**APRUEBA CIRCULAR ACLARATORIA N° 2
DE LAS BASES DE LICITACIÓN DE LA
OBRA PÚBLICA FISCAL DENOMINADA
"CONCESIÓN RUTA 57 SANTIAGO -
COLINA - LOS ANDES", A EJECUTAR POR
EL SISTEMA DE CONCESIONES.**

RESOLUCIÓN (Exenta) DGC N° 68

I. APRUÉBASE la Circular Aclaratoria N° 2 de las Bases de Licitación de la obra pública fiscal denominada "Concesión Ruta 57 Santiago - Colina - Los Andes", a ejecutar a través del sistema de concesiones, cuyo texto es el siguiente:

52.(193) Art. 1.14 Tarifas y Sistema de Cobro

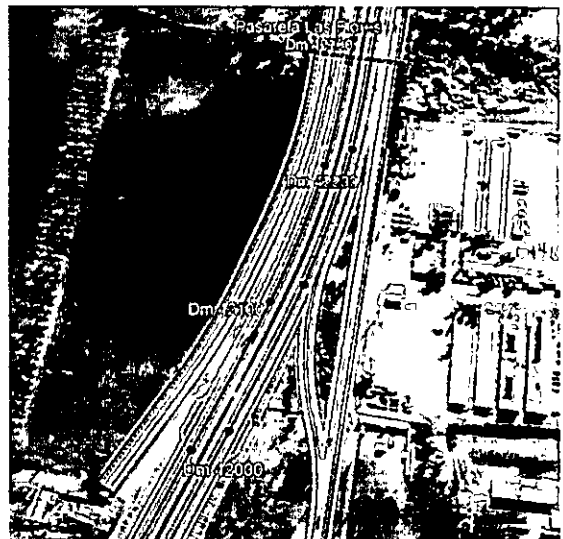
En relación con el Peaje T8 Chacabuco.

Se solicita confirmar que el Peaje T8 mantendrá su ubicación actual, y por ende, no deberá ser desplazado.

Respuesta: Se confirma. Remítase a la rectificación N° 43 de la Circular Aclaratoria N° 1, específicamente a la Tabla N° 11, en la cual se señala el emplazamiento del Punto de Cobro "Chacabuco". Con todo, téngase presente lo establecido en el artículo 1.14.1.2 de las Bases de Licitación, previamente modificado por Circular Aclaratoria N° 1, en que se indica que el Punto de Cobro Chacabuco "(...) seguirá operando con un sistema de peaje electrónico en modalidad "Stop & Go" en forma conjunta con un sistema de cobro manual, el cual deberá contar con 7 (siete) casetas de cobro."

133. (348) Velocidad de proyecto en enlaces, ramales y lazos:

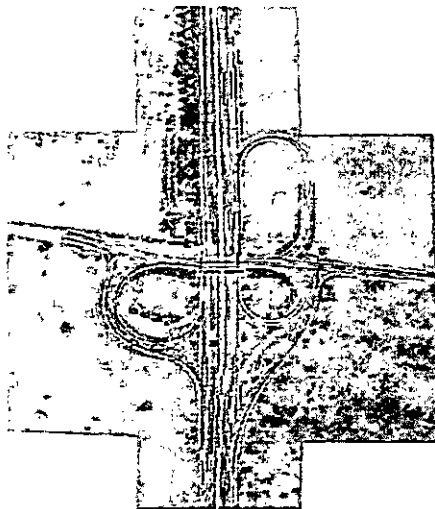
Con respecto a las velocidades de proyecto a utilizar en los Enlaces para la elaboración del referencial, la Memoria de Diseño Geométrico establece velocidades que geométricamente no se cumplen en los planos del proyecto con respecto a la normativa vigente. En virtud de lo anterior, se consulta si corresponde adoptar las velocidades indicadas en la memoria o bien las que resultan de la geometría en planos. Se adjunta ejemplos:
